RGR.ZP.271.4.2022

Dotyczy:postępowania o udzielenie zamówienia publicznego prowadzonego w trybie podstawowym bez negocjacji, którego przedmiotem jest realizacja zadania pn. „Budowa boiska wielofunkcyjnego w Sikorzu i budowa boiska wielofunkcyjnego w Siecieniu”

W nawiązaniu do otrzymanego pytania dotyczącego przedmiotowego zamówienia - Zamawiający Gmina Brdzeń Duży niniejszy podaje treść pytania i odpowiedź:

3	4	5
<i>Wiaty rowerowa minimum 9cio miejscowa konstrukcja stalowa ocynkowana pokrycie dachu poliwęglanem krotmość= 1,00</i>		<i>kpl</i>	<i>1,00</i>

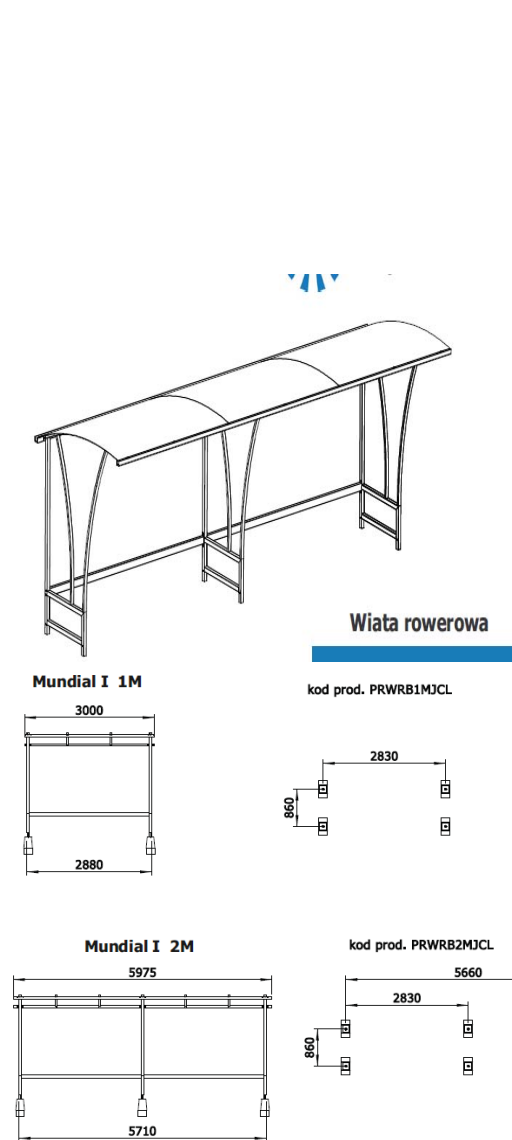
Proszę o sprecyzowanie zapisu dotyczącego wiaty rowerowej, projekt podaje:

Wykonana jednego modułu min. 9-osobowych, wersja jednostronna. Konstrukcja oparta na zamkniętych profilach stalowych o przekroju kwadratowym lub prostokątnym, profile ocynkowane i lakierowane proszkowo w kolorze srebrnym. Dach pokryty poliwęglanem komorowym (kanalikowym), przyciemnianym z filtrem UV, grubość min. 6mm lub litym grubości min. 4mm. Każdy moduł wyposażony w stojaki rowerowe, mocowane do podłoża – 12 miejsc – ocynkowane ogniowo (nie lakierowane). Konstrukcja montowana na prefabrykatakach fundamentowych zgodnie z zaleceniami producenta lub kotwiona do fundamentu. Teren pod wiatą o wymiarach zostanie utwardzony za pomocą kostki betonowej kolorowej gr. 6cm układanej na podsypce cementowo-piaskowej gr. 6cm, zamknięcie placu w obrzeżu betonowym szarym 30x8cm.

Przedmiar natomiast podaje:

Opis w projekcie zawiera sprzeczne i enigmatyczne informacje „wiaty wykonana z jednego modułu min. 9-osobowych” oraz „każdy moduł wyposażony w stojaki rowerowe, mocowane do podłoża – 12miejsc”. Jeszcze inną konfigurację wiaty podaje przedmiar „Wiaty rowerowa min. 9cio miejscowa”. Ile modułów ostatecznie ma mieć wiaty? Ile łącznie stojaków rowerowych wymaga Zamawiający w wyposażeniu wiaty?

Odpowiedź: Zamawiający wymaga zamontowania wiaty 12 miejscowej, opis w kosztorysie dotyczy całego elementu min. 9-miejscowego, natomiast Zamawiający żąda wykonania 12 miejscowego zgodnie z opisem w projekcie, co zawiera się również w opisie pozycji kosztorysowej min. 9 miejsc. Wiaty ma tworzyć jedną całość, może składać się z połączonych ze sobą modułów np. 2 szt. Zgodnie z zapisami SWZ przedmiar robót jest elementem pomocniczym z wyszczególnieniem elementów robót do wykonania przez wykonawcę. Wykonawca zobowiązany jest do wykonania wymienionych elementów zgodnie z dokumentacją projektową i specyfikacją techniczną wykonania i odbioru robót, z zasadami wiedzy i sztuki budowlanej oraz zgodnie z obowiązkami określonymi w umowie załącznik nr 8.
